DODATEK č. 2 ke SMLOUVĚ O DÍLO

č. VZ/13/2022

„ZŠ J. A. Komenského - půdní vestavba - dokončení“

3. NP - OHYTKY

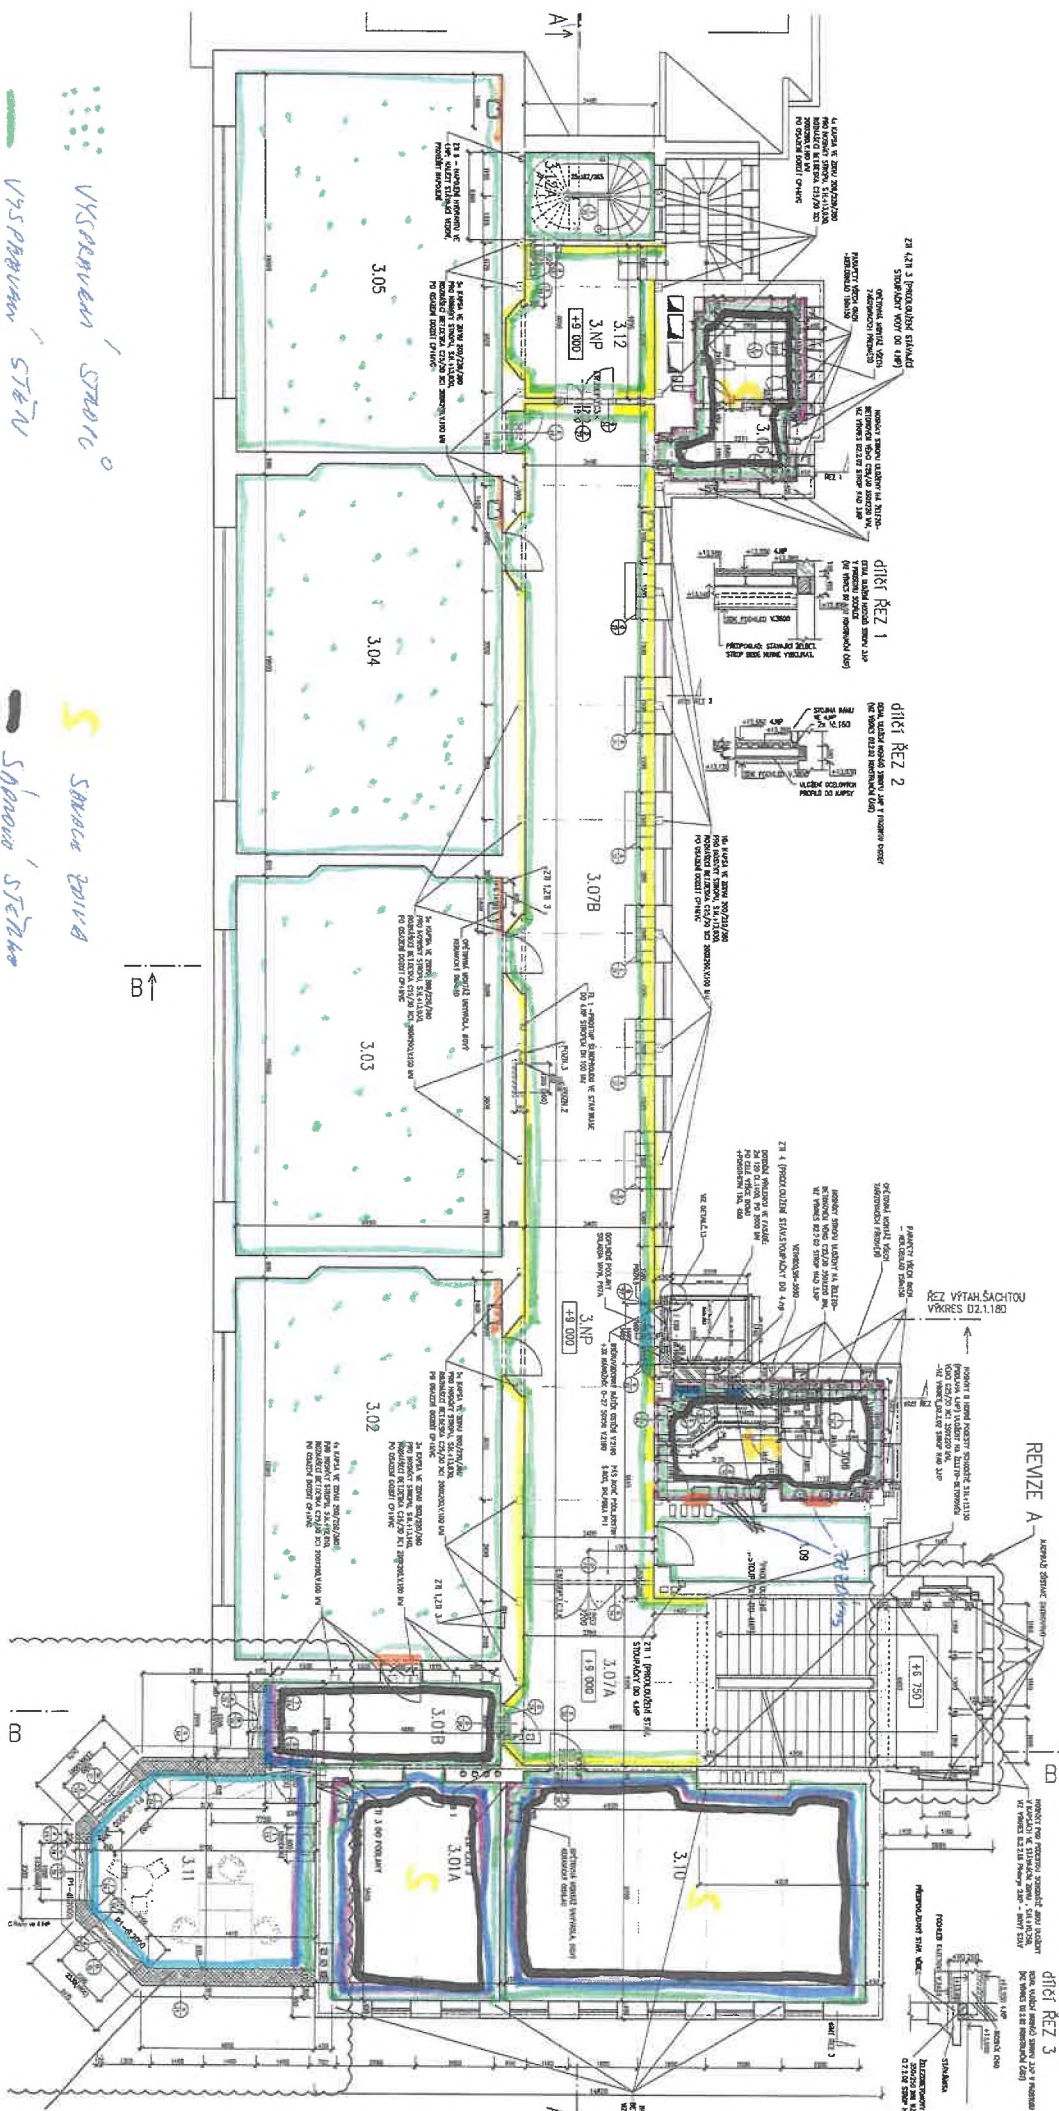
Úpravy omítek 3.NP

Narovnání provedení omítek a maleb na skutečnost v 3.NP. V 3.01A, 3.06, 3.08, 3.08A a 3.10 se z důvodu sanace zdíva otloukala omítka do určité výšky a prováděla nová omítka. Pro sjednocení povrchu vyspravovaných omítek rozhodl objednatel o provedení celoplošné sádrové stěrky v místnostech 3.01A, 3.01B, 3.10, 3.08, 3.08A a 3.06. Tento ZL neřeší linkrusty (opravy ani nové) a omítky v prostoru schodiště.

S001 - TOPNÝ ŽELEZK, SADRŽÍVÁ S VÝHROUBOU

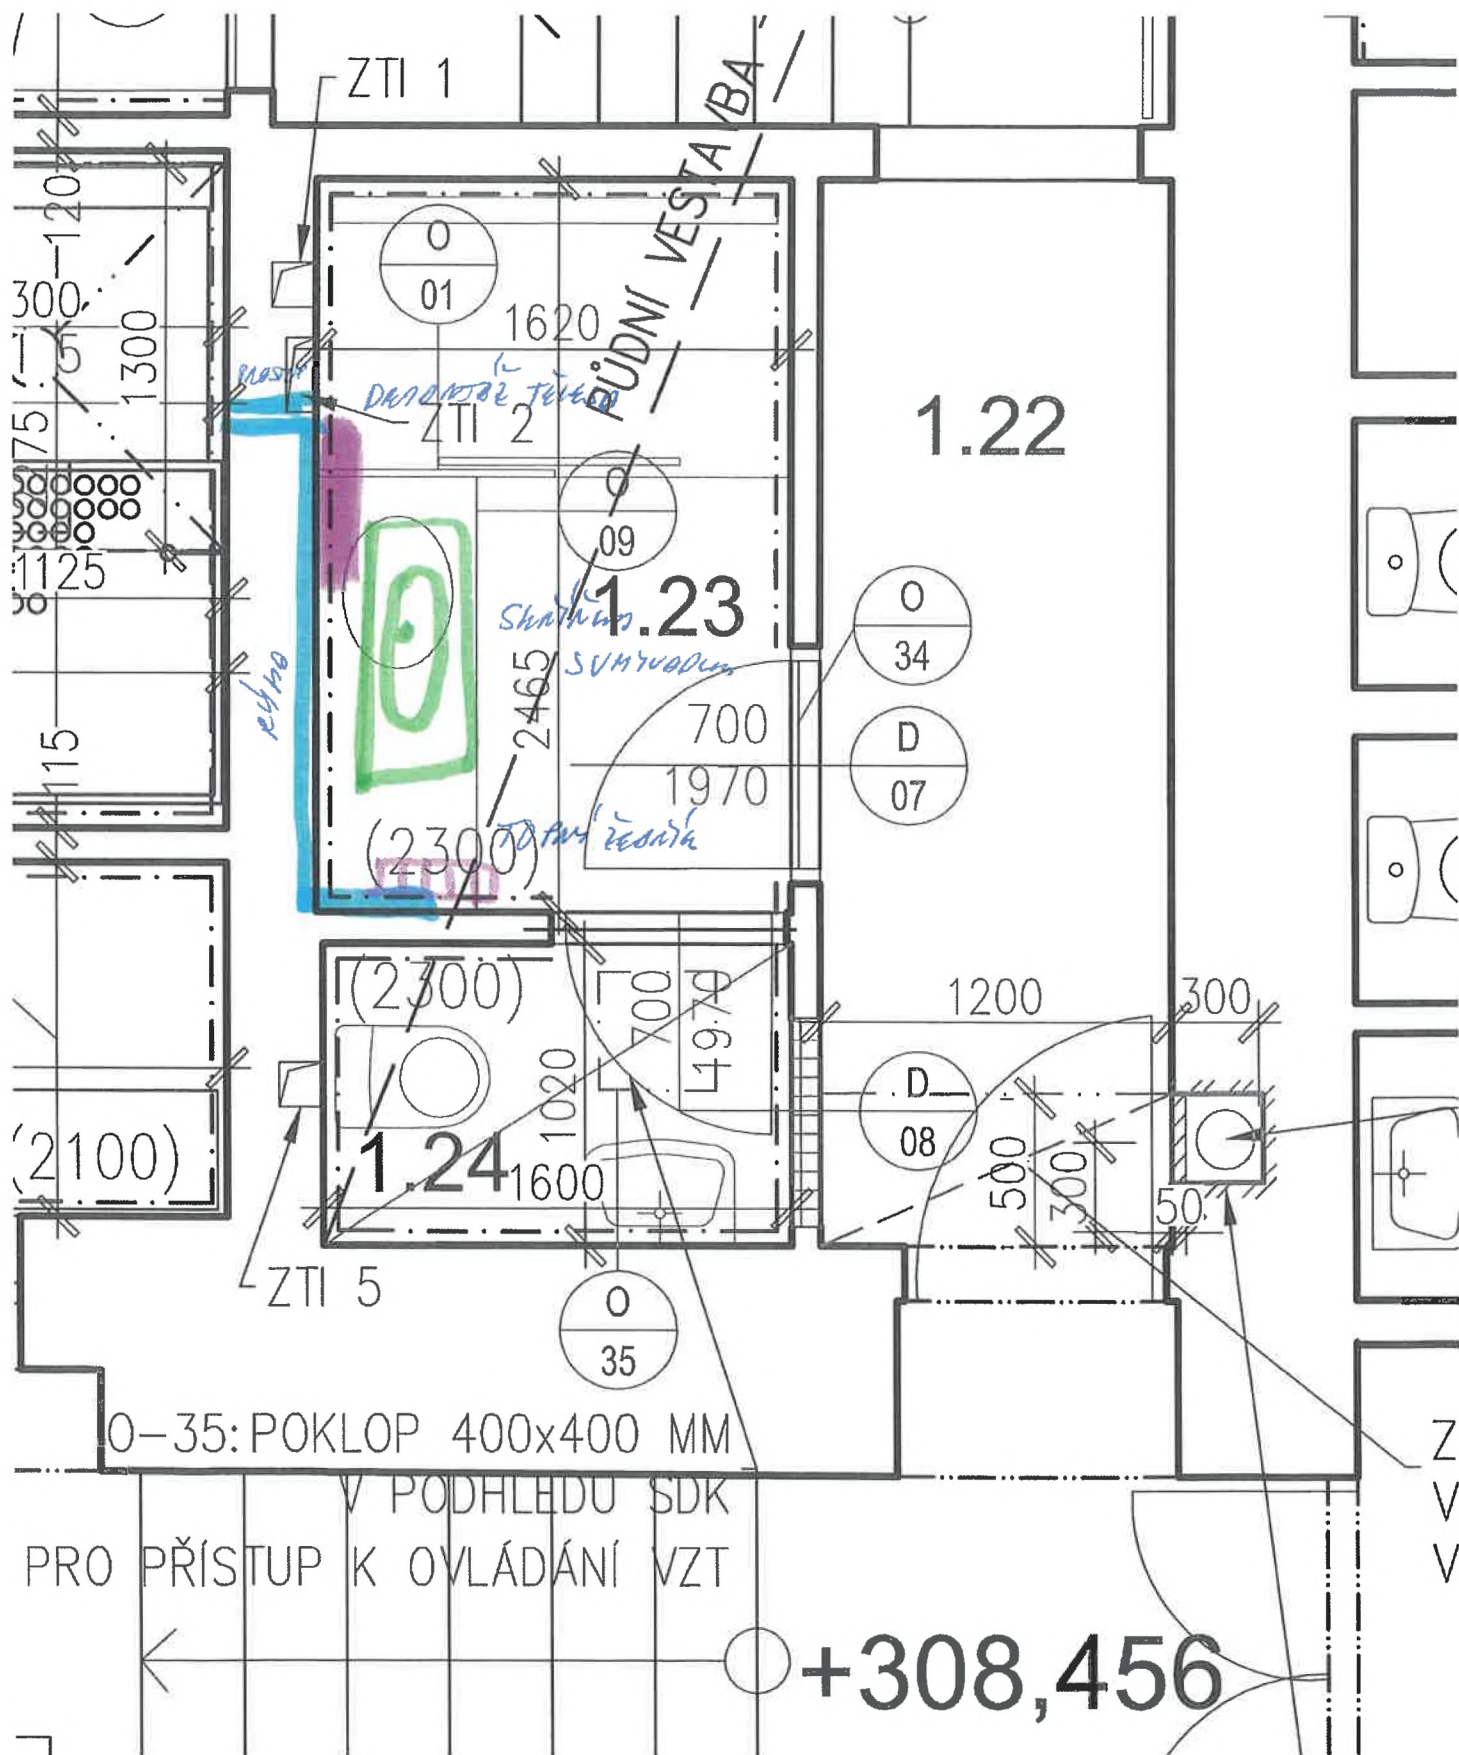
Topný žebřík a umyvadlová skříňka SO01

Na základě stávajícího stavu a návrhu architekta bude přesunut stávající radiátor a dodán nový designový topný žebřík. Umyvadlová deska s umyvadlem bude nahrazena zavěšenou umyvadlovou skříňkou.

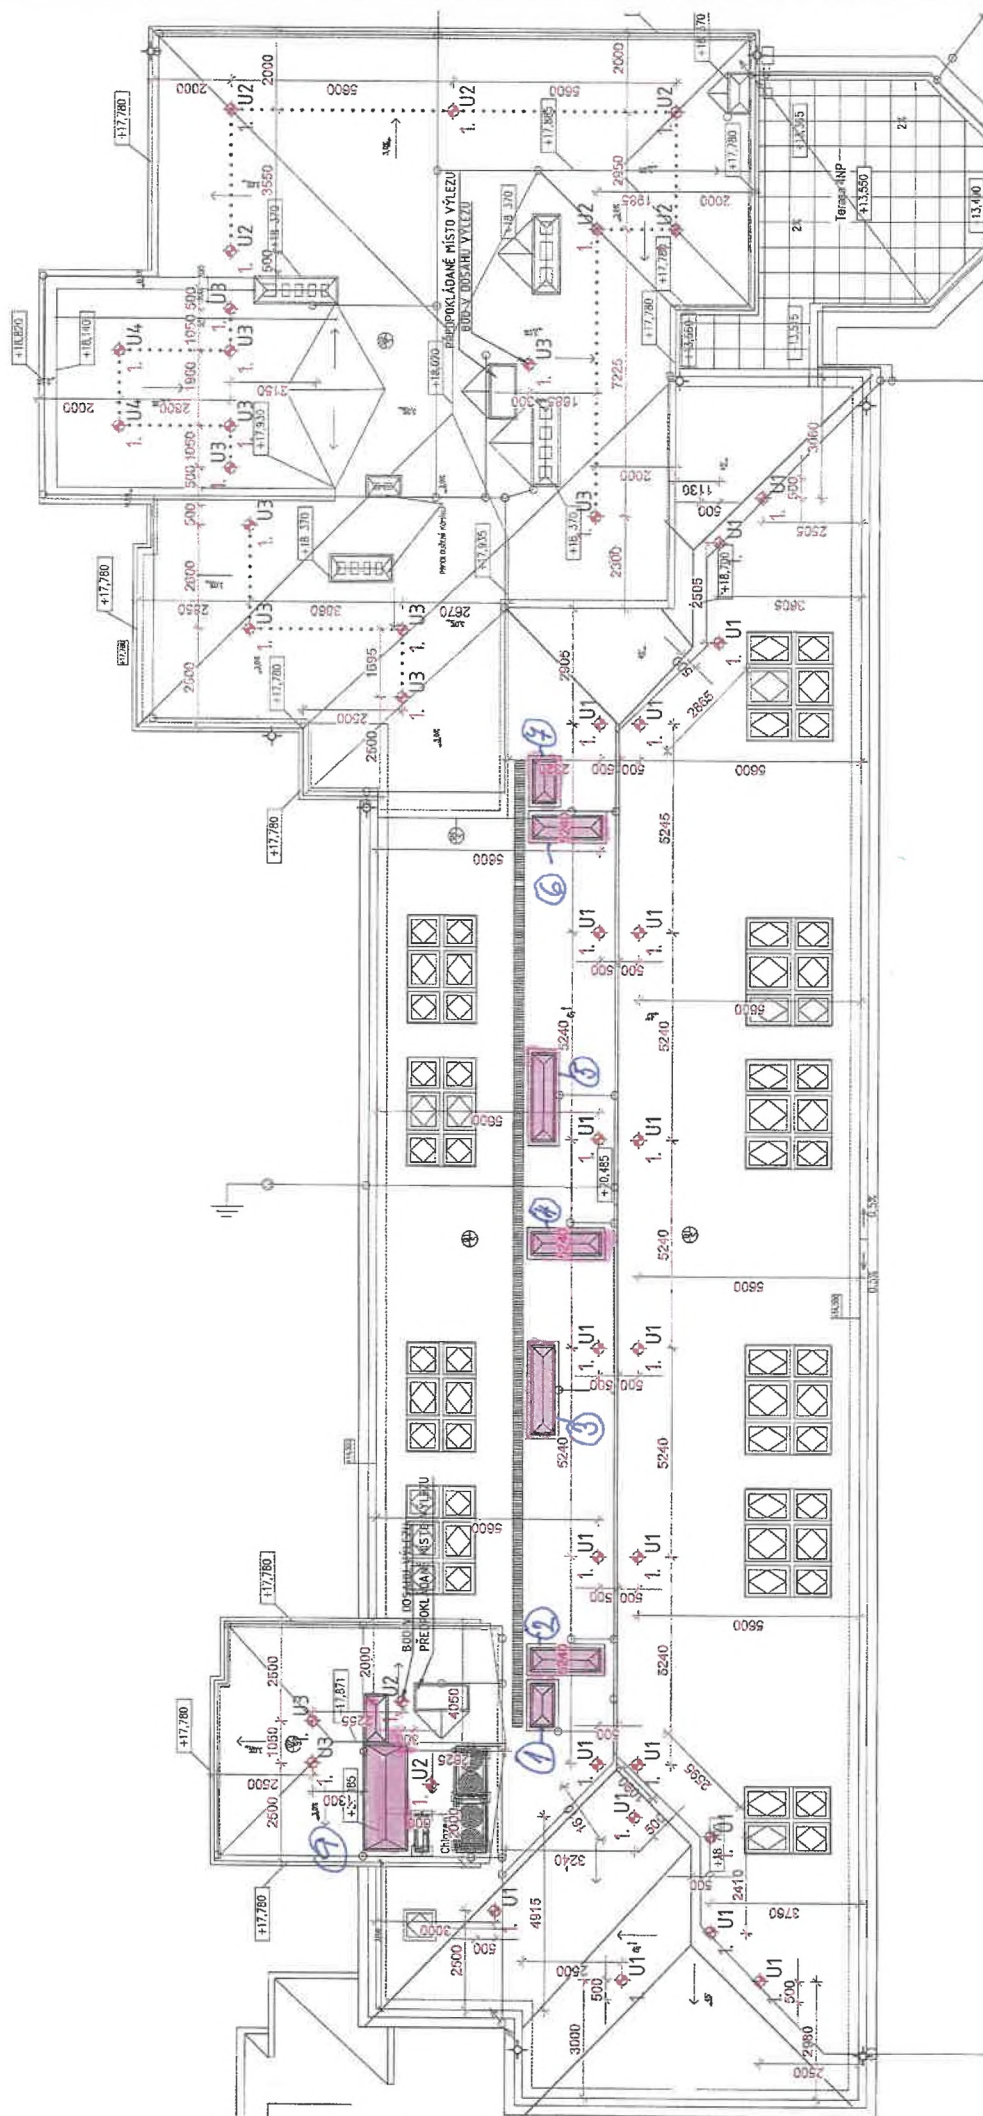
Přezdění stávajících komínů nad střechou 4.NP

Na základě zjištění skutečného stavu stávajících komínů nad střechou 4.NP bylo rozhodnuto o odbourání a přezdění částí stávajících komínů (v rozsahu 6 m3 zdíva). Případný nutný větší rozsah přezdění bude řešen dalším ZL (cena cihel nyní vychází pro dodávku 6 m3 s dopravou). Tento ZL neřeší zámečnické kce (kominové lávky, větrací mřížky do komínů apod....). Přezdění komínů má vliv na dokončení střechy nad 4.NP a dobu pronájmu lešení podél střechy (prodloužení doby nájmu bude řešeno dalším ZL)

PŮDORYS SE ZAKRESENÍM

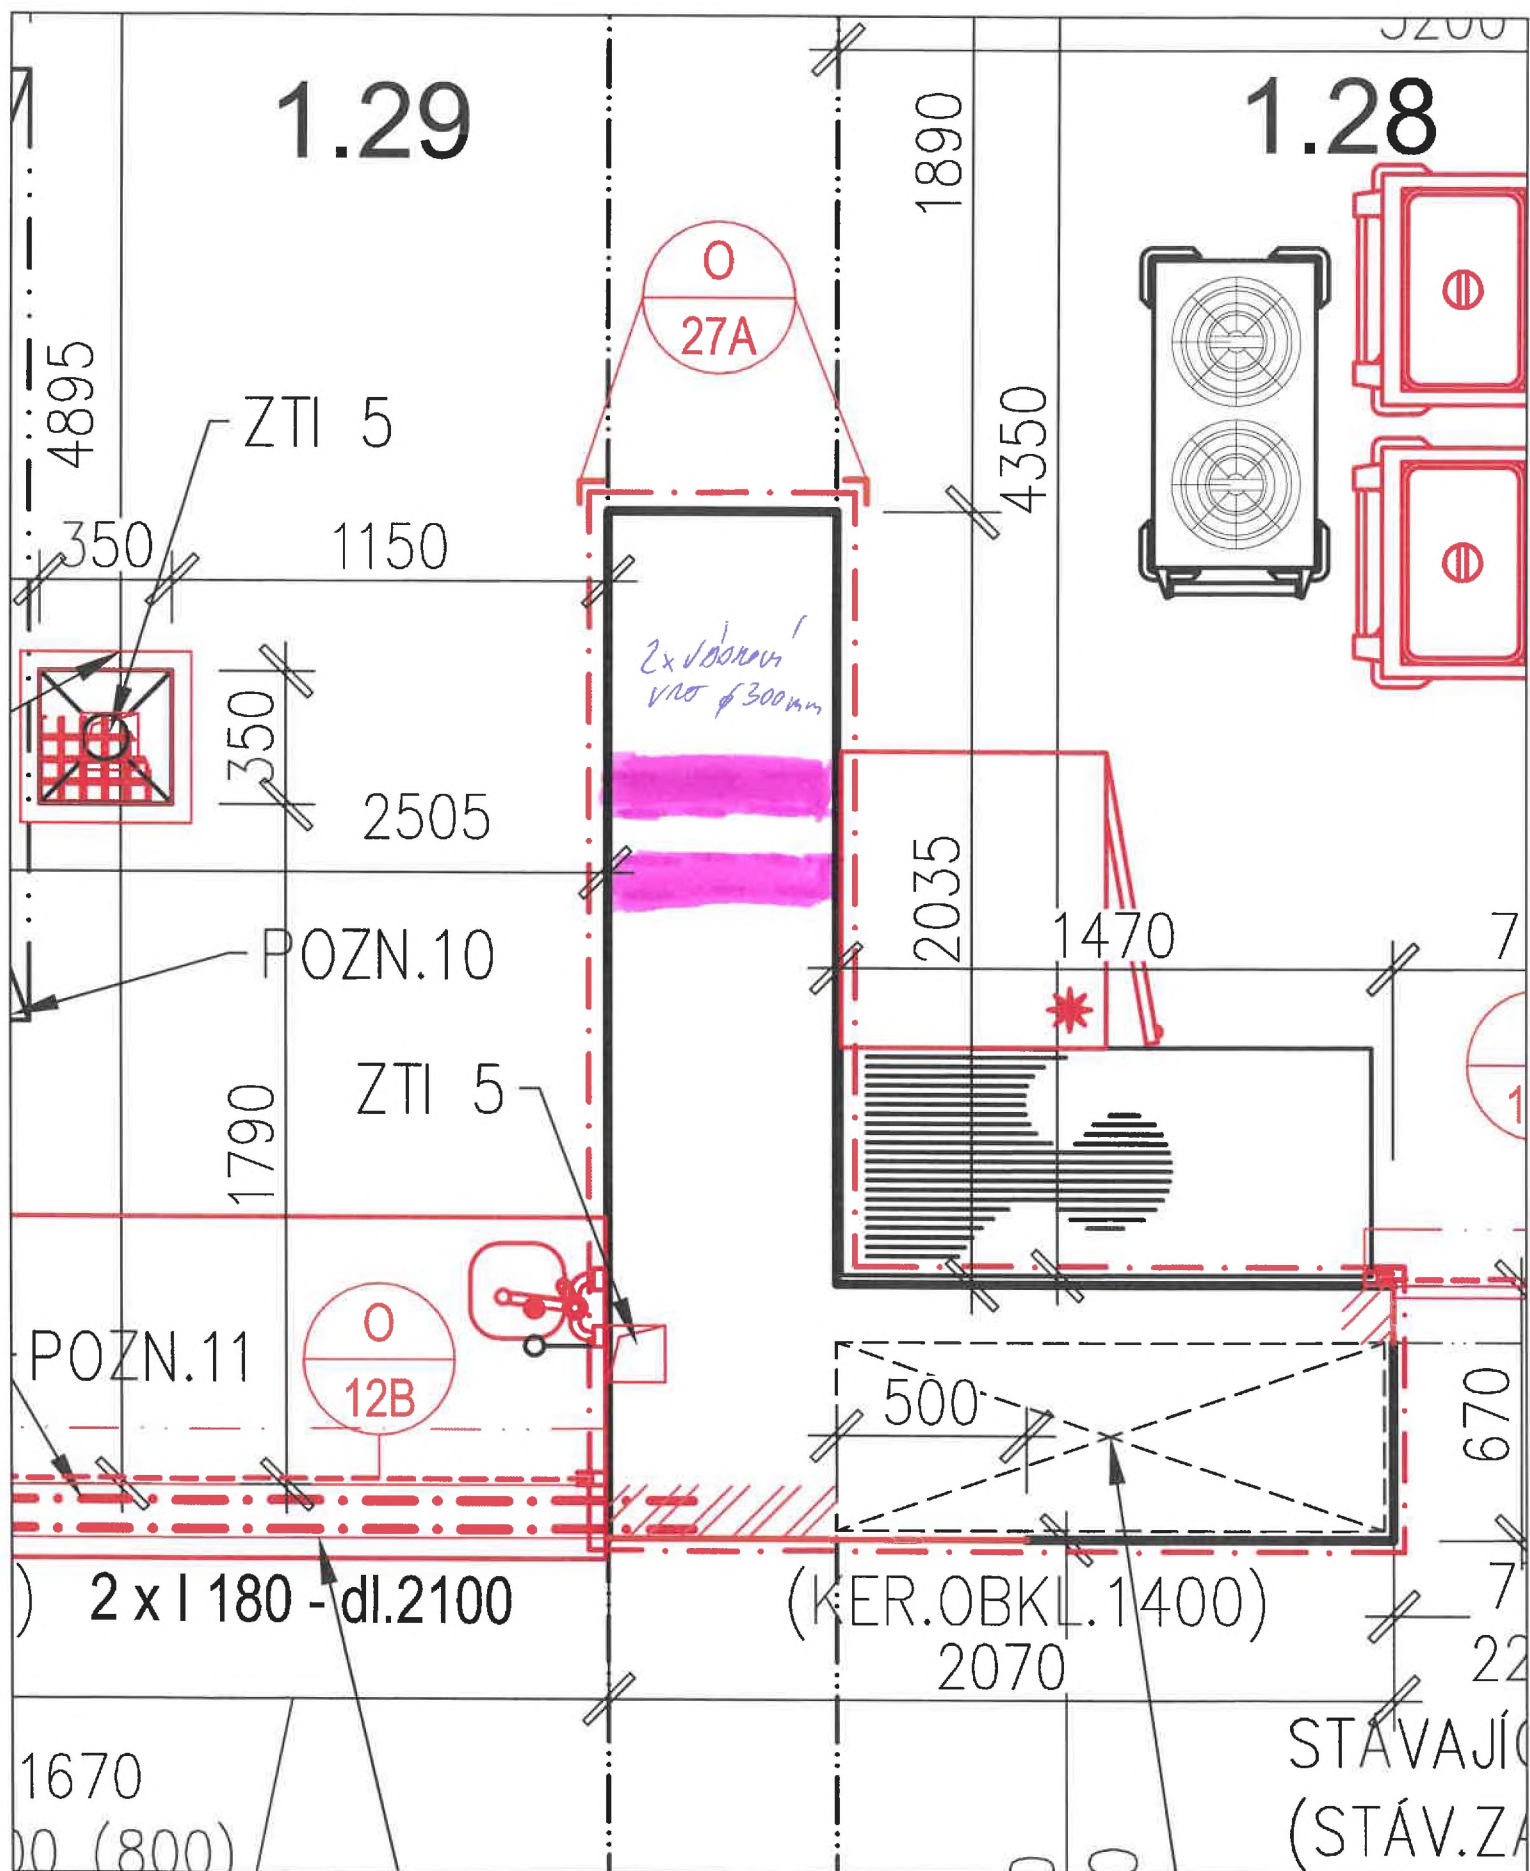
Jádrové vrty pro VZT v SO01

Na základě dodatečného požadavku profese VZT bylo nutné provést 2 jádrové vrty pr. 300 mm v nosné stěně mezi m.č. 1.28 a 1.29, kdy již byly provedeny finální povrchy vč. výmalby.

Obrázek 2: Podhled v tělocvičně ZŠ J. A. Komenského

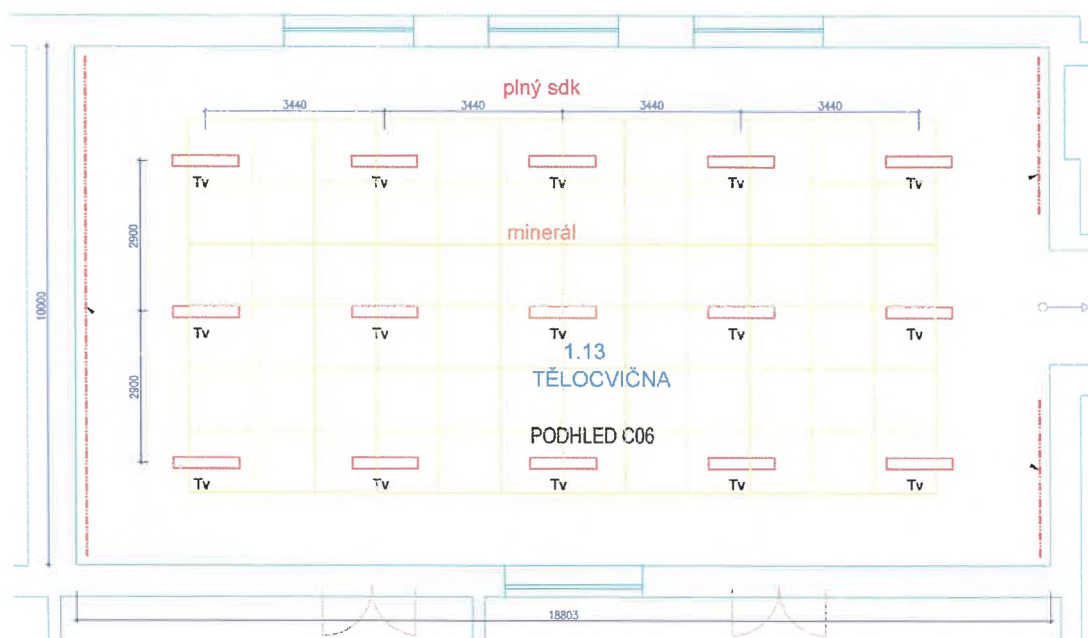
Podle ČSN 73 0527 je třeba v tělocvičně dosáhnout doby dozvuku v prázdné místnosti $T = 1,22$ s. Pro úpravu doby dozvuku jsou referenčně navrženy obklady ROCKFON. V zásadě lze samozřejmě použít jakékoliv minerální obklady obdobných vlastností, vybrané typy obkladů jsou zvolené z důvodu vyšší mechanické odolnosti, která je v tělocvičně žádoucí. V případě podhledu je navíc třeba uvažovat o vhodném způsobu fixace desek zabírající vypadnutí desky v případě zásahu míčem apod.

Pro dosažení odpovídající doby dozvuku tělocvičny je navržen podhled znázorněný na následujícím obrázku 2.

Pro dosažení doby dozvuku tělocvičny odpovídající požadavkům ČSN 73 0527 je třeba podle zvolené varianty podhledu použít výše uvedené množství obkladů.
